## Изменение № 1 к СП 266.1325800.2016 Конструкции сталежелезобетонные. Правила проектирования

Утверждено и введено в действие Приказом Министерства строительства и жилищно-коммунального хозяйства Российской Федерации (Минстрой России) от 24 декабря 2018 г. № 851/пр

Дата введения — 2019—06—25

Рисунок 4.4 — Типы сечений трубобетонных конструкций

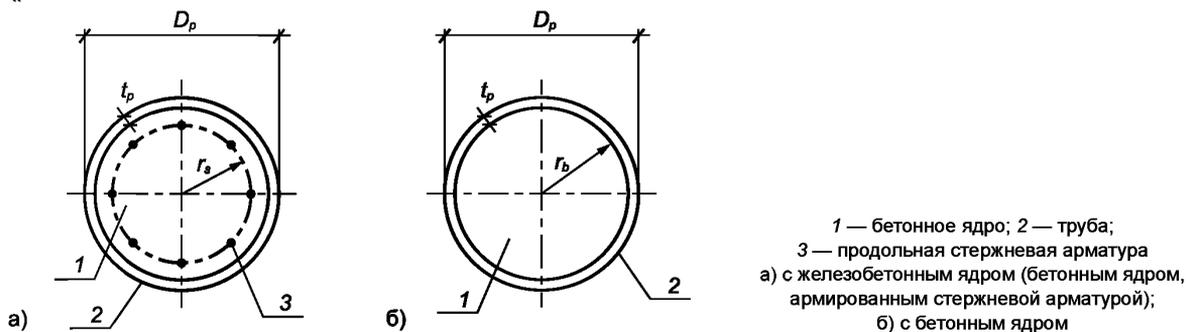
Рисунок 4.4 и подрисуночная подпись. Изложить в новой редакции:

Рисунок 6.8а — Схема усилий в наклонном сечении при расчете его прочности на действие моментов

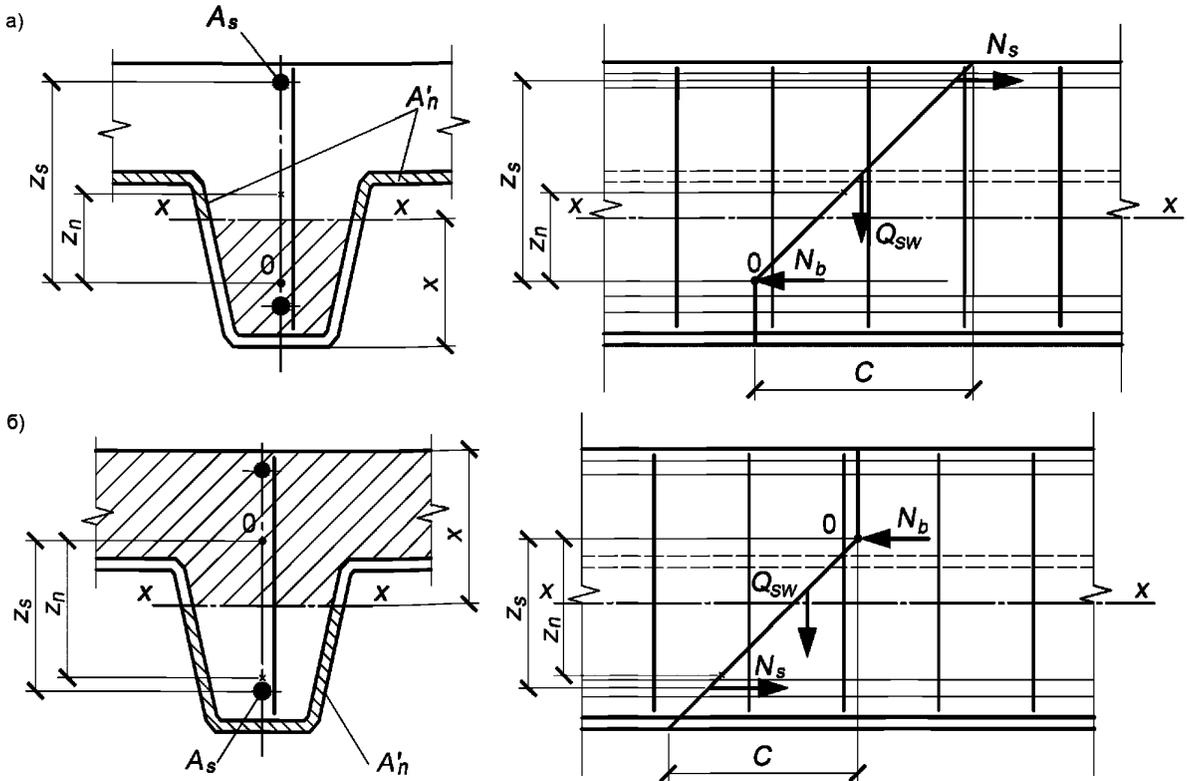
Дополнить пункт 6.1.2.3 абзацами в следующей редакции:

Расчет прочности плиты по наклонным сечениям на действие моментов (см. рисунок 6.8а) производится из условия

Рисунок Е.1 — Пространственно-армированные сталежелезобетонные блок-секции

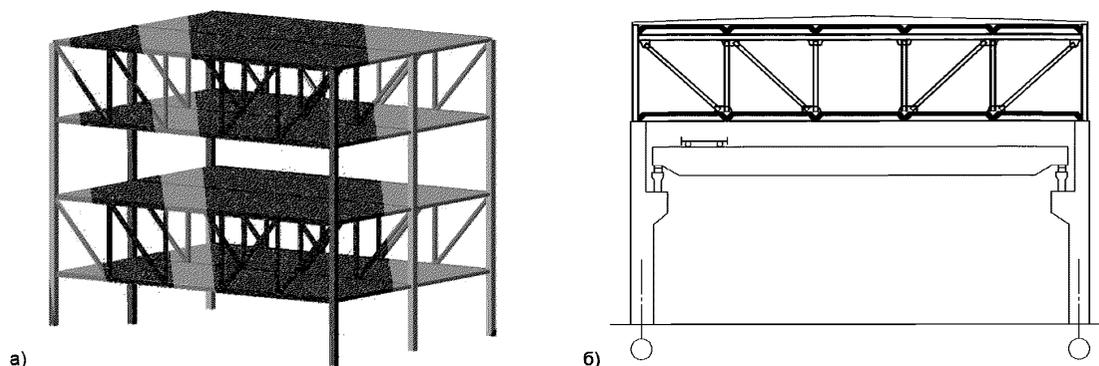
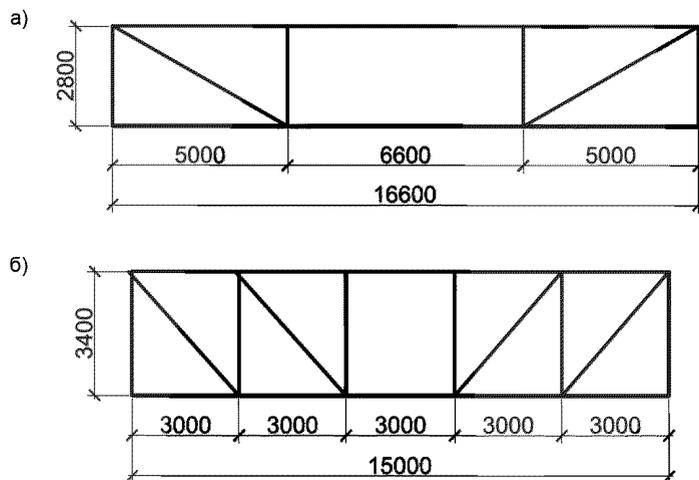
Дополнить свод правил приложением Е в следующей редакции:

Е.1 Основными несущими конструкциями пространственно-армированных блок-секций являются металлические фермы с параллельными поясами и редкой решеткой (см. рисунок Е.1).

Рисунок Е.3 — Схема узла сопряжения монолитного перекрытия по профилированному настилу с поясами ферм

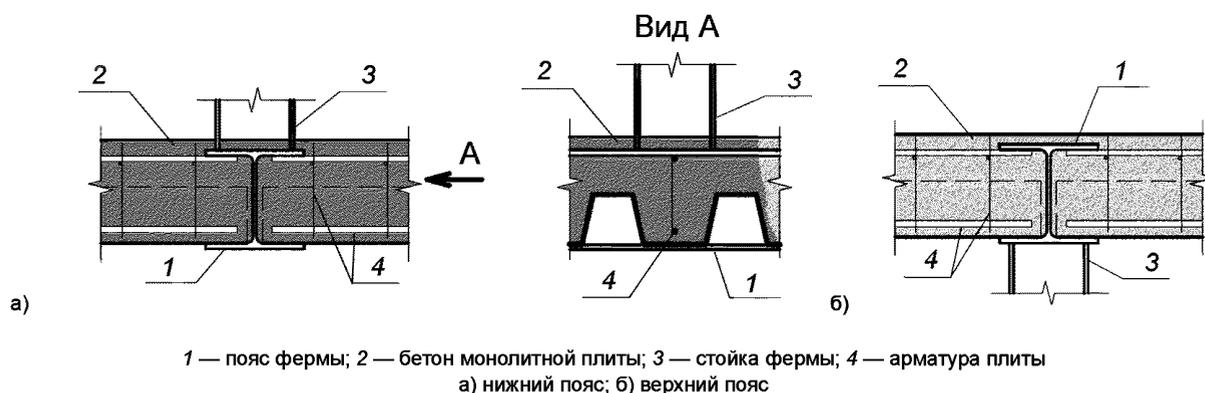
При применении монолитного перекрытия по несъемной (см. рисунок Е.3) и инвентарной опалубке (см. рисунок Е.4) необходимо соблюдать требования СП 63.13330.2012 (раздел 10).

Рисунок Е.5 — Схема узла сопряжения сборного ребристого перекрытия и поясов ферм

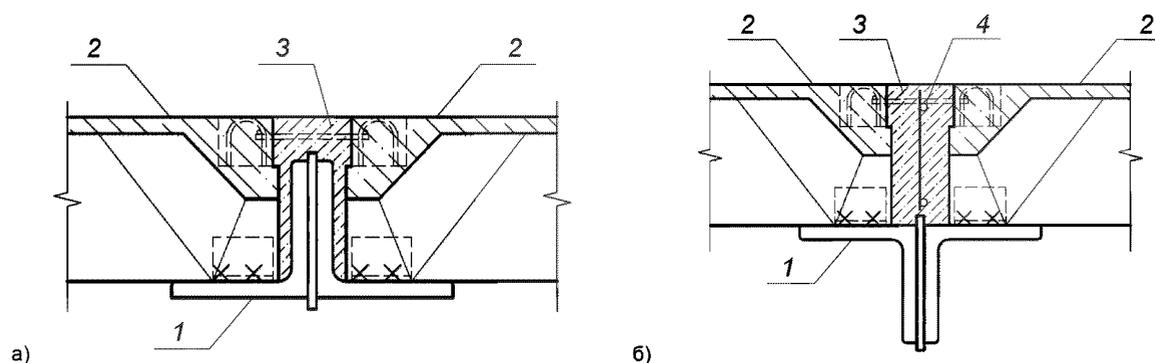
Е.6 В сборном варианте перекрытия рекомендуется использовать ферму, пояса и решетка которой выполняются из парных уголков. Шаг ферм определяется длиной плит. Сборное перекрытие рекомендуется выполнять из ребристых плит (см. рисунок Е.5), номенклатура рекомендованных плит приведена в ГОСТ 28042. Допускается применение многопустотных и ребристых плит, изготовленных по другим стандартам.
